netvoeding modificatie

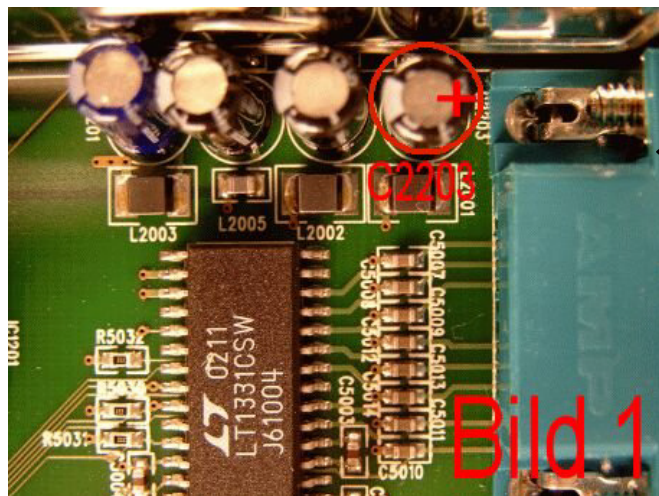
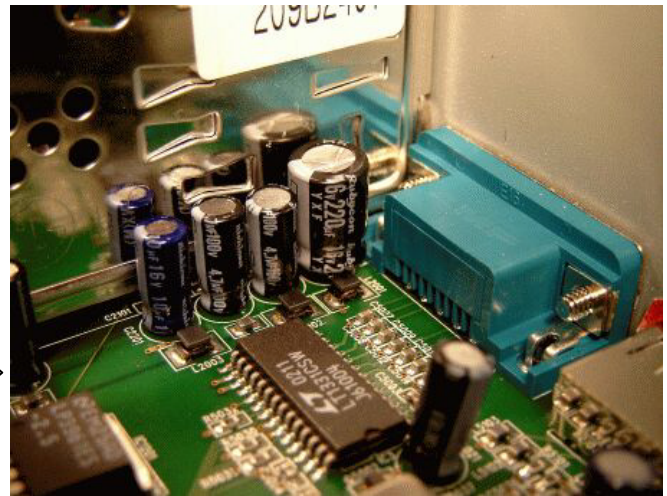
Wij hebben u volgende onderdelen gestuurd: 1x **D6017** STSPS1545CT, 3x **C6020+C6022** 2200 μ F/10V, 1x **C2203** 220 μ F/16V

Bekijk onderstaande afbeeldingen nauwkeurig en let op de polariteit!
